*Laudo Técnico de Segurança*  
*em*  
*Instalações e Serviços em*  
*Eletricidade*  
*NR 10*

Contratante	<b>Ambev – S.A – Cervejaria Aguas da Serra</b>
C.N.P.J	<b>07.526.557/0054-11</b>
Endereço	<b>Estrada Ary Jorge Zeitune 3100</b>
Bairro	<b>Jardim Belvedere</b>
Cidade	<b>Guarulhos - SP</b>
Cep	<b>07.158-000</b>

**Foto 50**

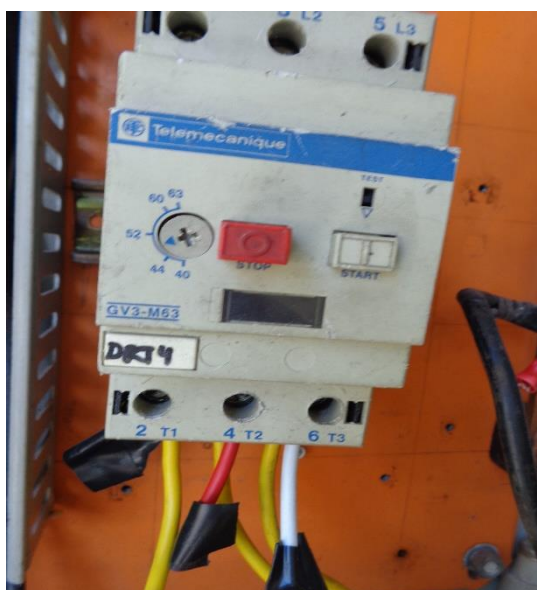
- ✓ Elaboração de esquema unifilar atualizado do setor com especificação do sistema de aterramento colocar disjuntor de proteção da tomada Steck conforme cabo de alimentação, fazer diagrama unifilar e sistema de aterramento.

**Foto 62****Foto 63**

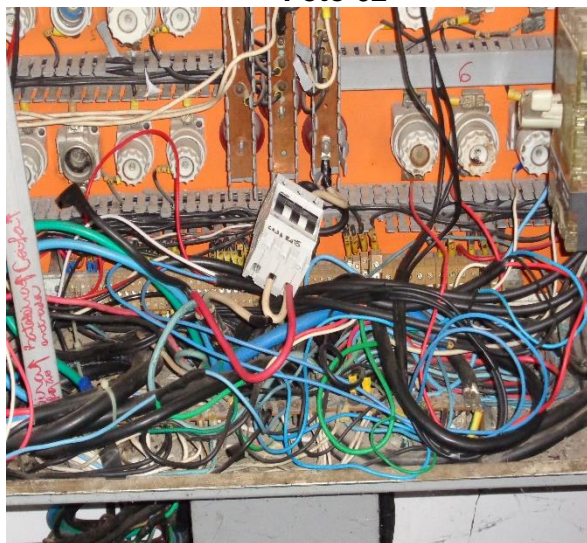
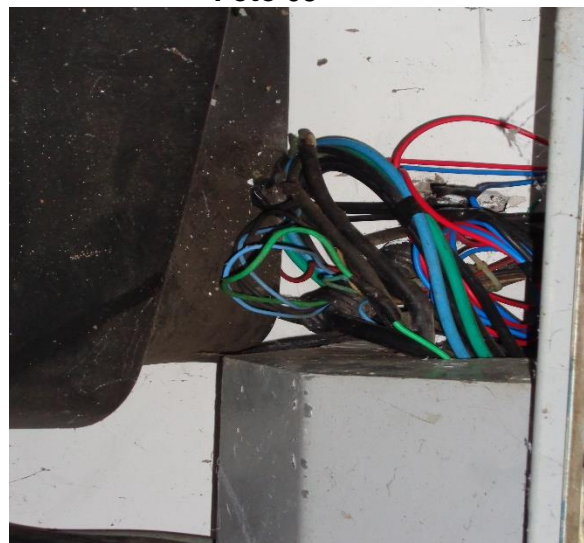
- ✓ Montar um painel novo conforme normas da ABNT e NR, fazer proteção mecânica em toda a fiação exposta e colocar placa de advertência perigo eletricidade na porta do painel.
- ✓ Substituir disjuntor geral por outro compatível a bitola do cabo alimentador

**Foto 98****Foto 99**

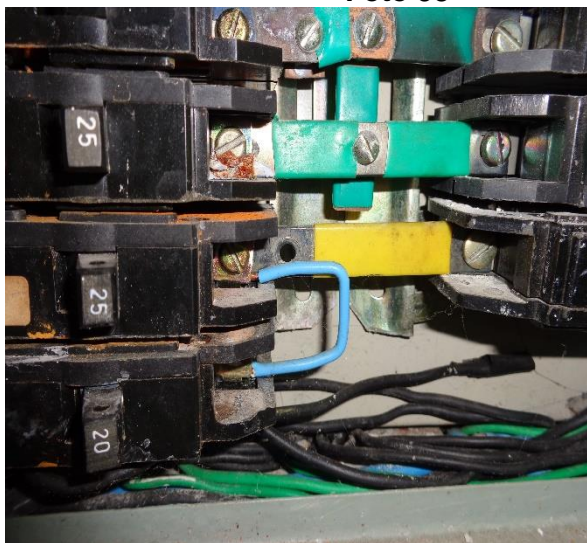
- ✓ Fazer proteção mecânica no barramento de cobre, alimentar todos os disjuntores através de barramento de cobre, substituir disjuntor geral por um de capacidade compatível ao cabo de alimentação, fazer sistema de aterramento e fazer diagrama unifilar do painel.

**Foto 186****Foto 187**

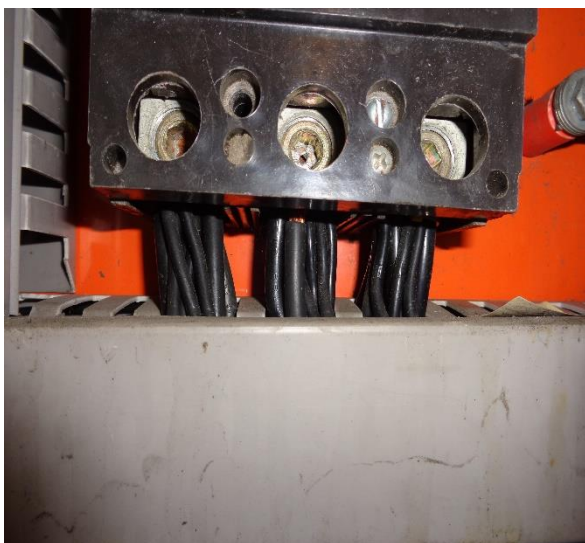
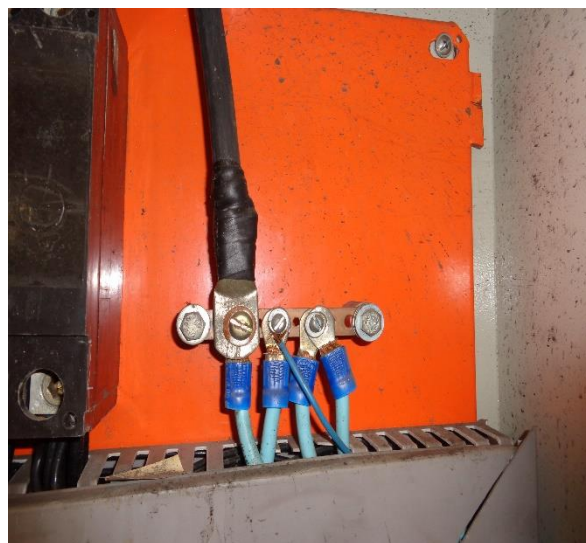
✓ Seguir padronização de cor conforme ABNT e separar o neutro com o terra, fazer circuitos elétricos independentes, com um disjuntor para cada circuito e colocar placa de advertência perigo eletricidade na porta do painel elétrico.

**Foto 208****Foto 209**

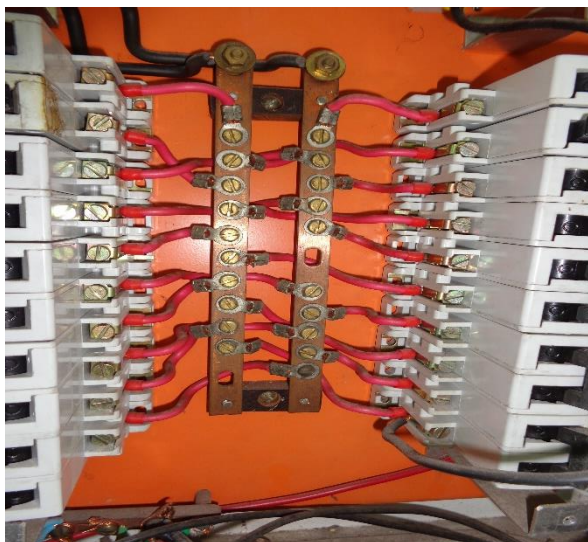
✓ Substituir o painel por um novo e seguir padronização de cor conforme ABNT e separar o neutro com o terra, fazer circuitos elétricos independentes, com um disjuntor para cada circuito, proteção mecânica no barramento de cobre, fazer proteção mecânica na fiação exposta alimentar os disjuntores através de barramento de cobre e colocar placa de advertência perigo eletricidade na porta do painel elétrico.

**Foto 228****Foto 229****Foto 230****Foto 231**

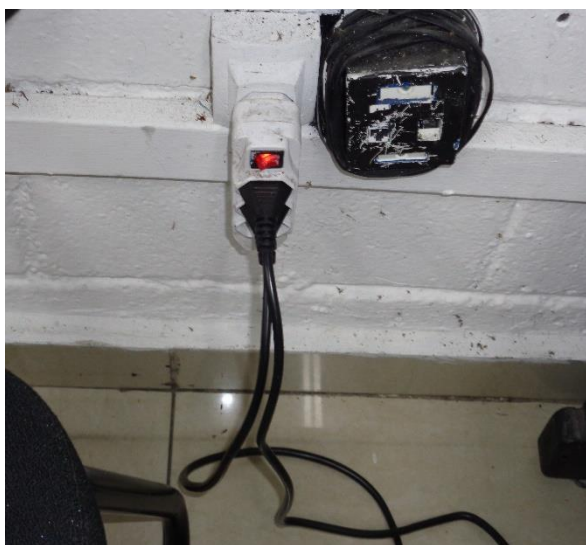
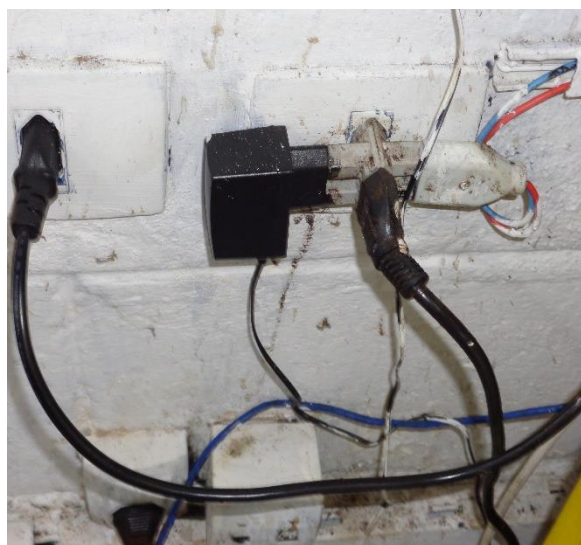
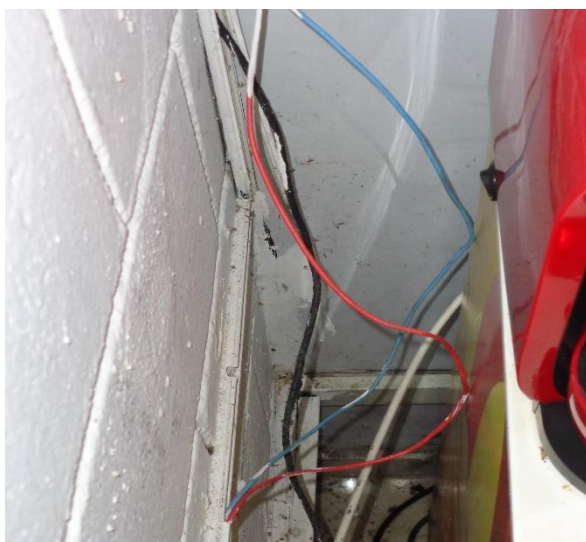
- ✓ Fazer proteção mecânica na fiação exposta e retirar todas as tomadas T e adaptadores das tomadas.

**Foto 234****Foto 235****Foto 236****Foto 237**

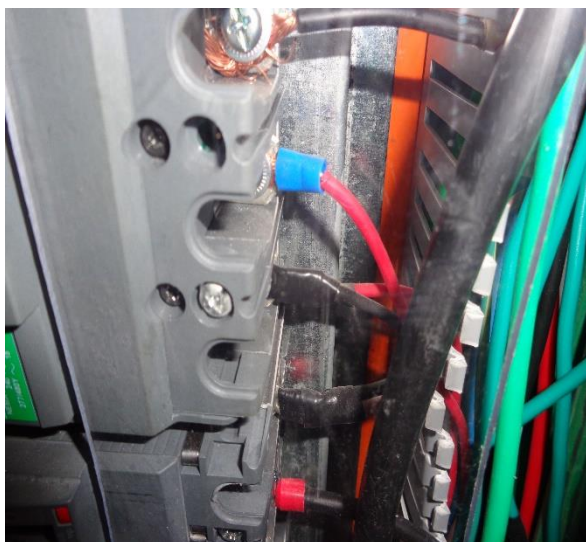
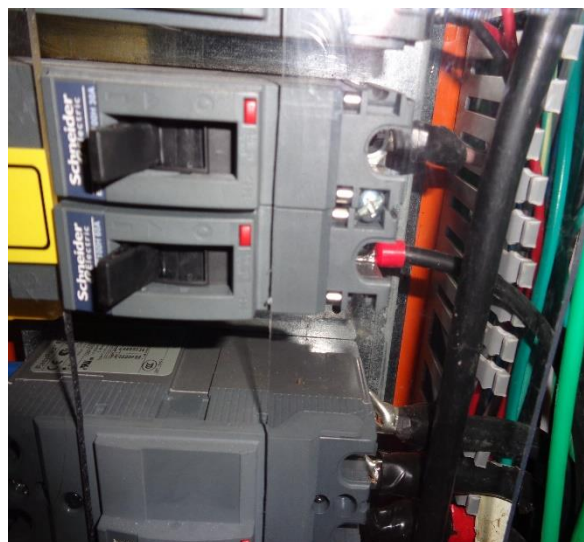
✓ Fazer sistema de aterramento separado do neutro, fazer circuitos individuais com os respectivos disjuntores individuais, padronizar cor da fiação conforme normas da ABNT, adequar capacidade dos disjuntores conforme # do cabo de alimentação e fazer diagrama atualizado dos painéis.

**Foto 261**

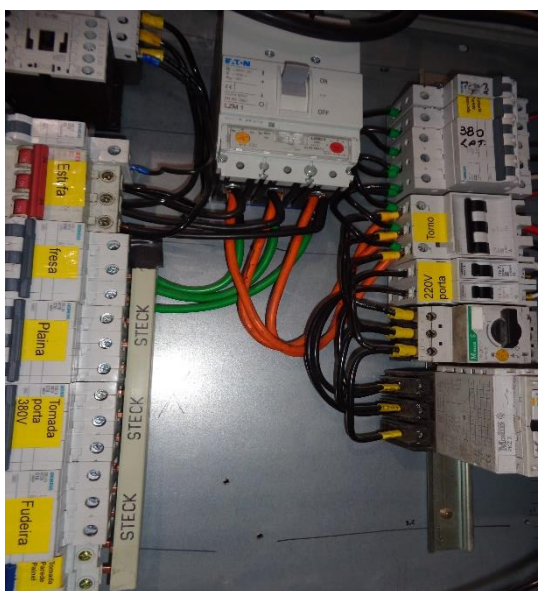
✓ Fazer a alimentação dos disjuntores através de barramento de cobre, fazer diagrama atualizado dos painéis e padronizar cor da fiação conforme ABNT.

**Foto 331****Foto 332**

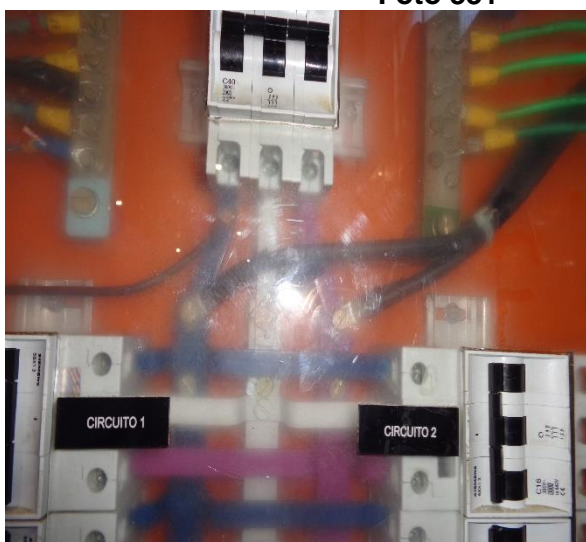
- ✓ Fazer diagrama atualizado, adequar a fiação interna do painel retirar o fio ligado direto no barramento sem proteção de disjuntor e colocar placa de advertência perigo eletricidade

**Foto 407****Foto 408**

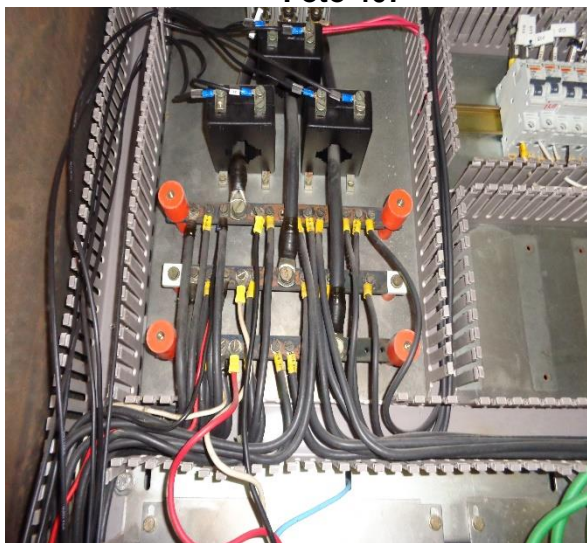
✓ Fazer diagrama atualizado e adequar o padrão de cor da fiação, substituir disjuntor geral da iluminação filtração por um de capacidade compatível ao cabo de alimentação, fazer protecao no barramento de cobre, fazer circuitos independentes com os respectivos disjuntores de protecao .

**Foto 425****Foto 426**

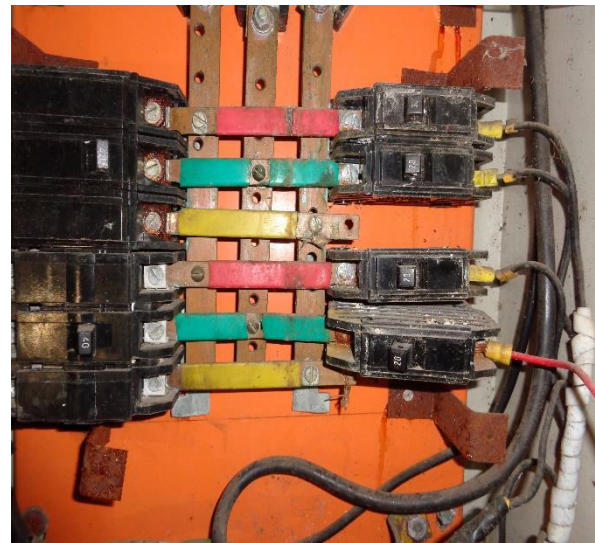
- ✓ Fazer diagrama atualizado e, Substituir fusível NH sem protecao por disjuntor geral de capacidade compatível ao cabo de alimentação, colocar placa de advertência perigo eletricidade, fazer protecao mecânica no barramento de cobre .

**Foto 444****Foto 445**

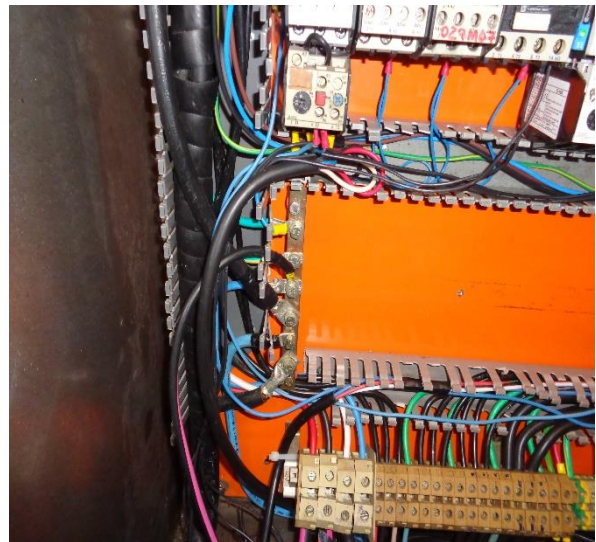
- ✓ Fazer diagrama atualizado, fazer sistema de aterramento separado do neutro, proteção mecânica na fiação exposta e adequar a fiação ao padrão de cor da ABNT

**Foto 597****Foto 598**

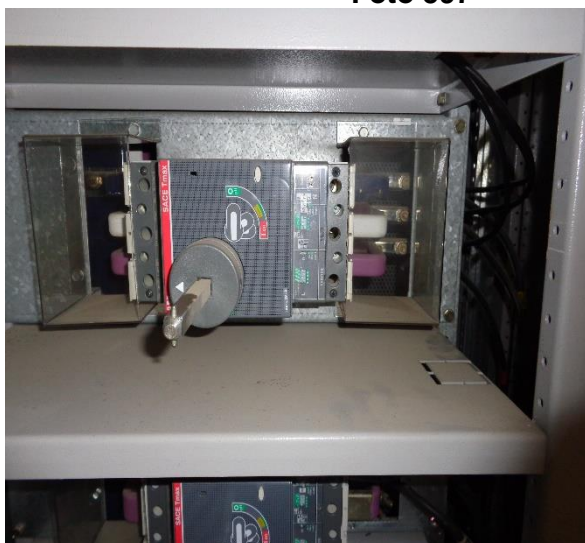
✓ Substituir disjuntores que estão acima da capacidade suportada pelo cabo de alimentação dos circuitos, limpeza no painel elétrico, fazer diagrama unifilar atualizado e fazer sistema de aterramento separado do neutro
